PONTE SULLO STRETTO DI MESSINA

INTEGRAZIONI AL PROGETTO DEFINITIVO

Area tematica STUDIO D'IMPATTO AMBIENTALE (Legge Obiettivo)
Ente emittente MINISTERO DELL'AMBIENTE E DELLA TUTELA DEL TERRITORIO E DEL MARE
Autore dell'osservazione COMMISSIONE TECNICA VIA - VAS
Riferimento richiesta INTEGRAZIONI ALLA RICHIESTA PROT. CTVA-2011-0004534 DEL 22/12/2011
Titolo del documento RISPOSTA INTEGRAZIONE VERSANTE CALABRIA ID 017

V I A C 0 1 7 - F 1 - P M C

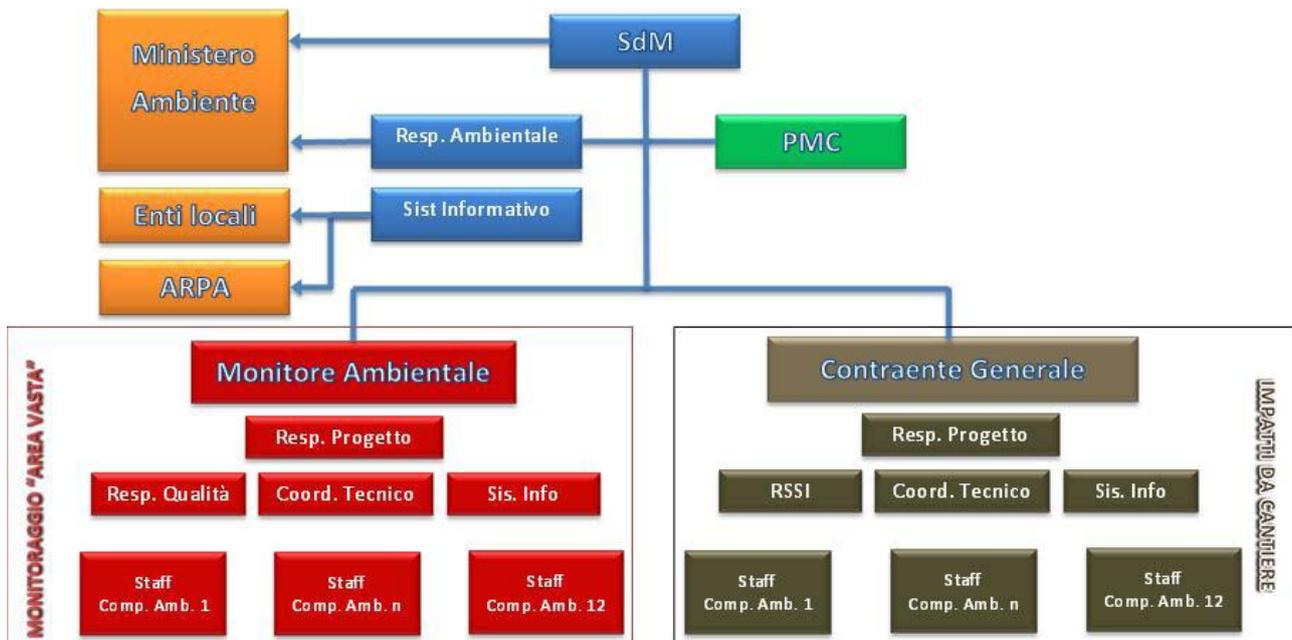
- a. definire le risorse da coinvolgere per la realizzazione del Progetto;*
- b. riportare informazioni in merito all'eventuale rete di monitoraggio regionale esistente e alle attività di monitoraggio svolte o in corso di svolgimento, ovvero previste, da parte dei soggetti pubblici competenti nel territorio interessato dalla realizzazione dell'opera;*

Le risorse per la realizzazione del Progetto si riferiscono ai due gruppi di lavoro coinvolti nelle attività delle due aree principali in cui è stato suddiviso il monitoraggio: l'"Area di Cantiere" e l'"Area Vasta".

Come indicato nel diagramma relativo alla Struttura organizzativa per il monitoraggio ambientale.

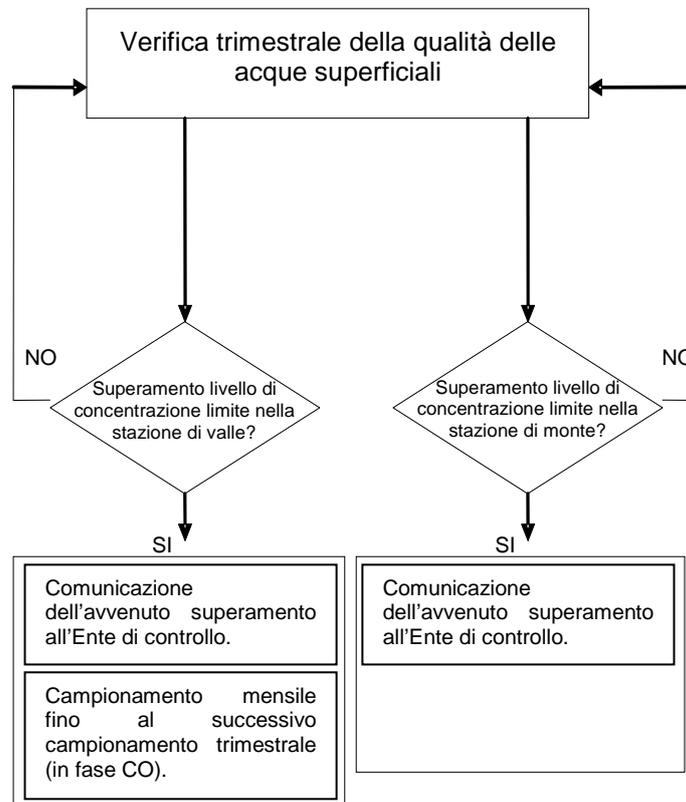
- m. prevedere per il monitoraggio post operam un programma più a lungo termine, da concordare con l'Arpa Calabria.*
- n. per quanto attiene ai criteri di valutazione dei dati in termini di soglia di attenzione e/o di intervento, descrivere dettagliatamente, nella presente fase progettuale, i criteri che si intendono seguire per fissare tali soglie con i relativi valori, descrivendo inoltre le procedure operative da mettere in atto in caso di superamento di dette soglie.*

Il documento MA0016 del PMATSU, paragrafo "8.1 Gestione delle anomalie e di alert" prevede già alcune azioni correttive, di seguito vengono meglio definite le soglie di attenzioni e le procedure operative in caso di superamenti.

- Nel caso in cui durante l'attività di monitoraggio si rilevi un superamento dei limiti normativi nella stazioni a monte delle aree di cantiere, si procederà comunicando all'Ente di Controllo l'avvenuto superamento.
- Nel caso di un superamento dei limiti normativi nella stazione a valle delle aree di cantiere, si procederà sia alla comunicazione all'Ente di Controllo che al successivo campionamento delle acque con cadenza mensile per la ricerca dei parametri anomali e fino al successivo campionamento trimestrale.
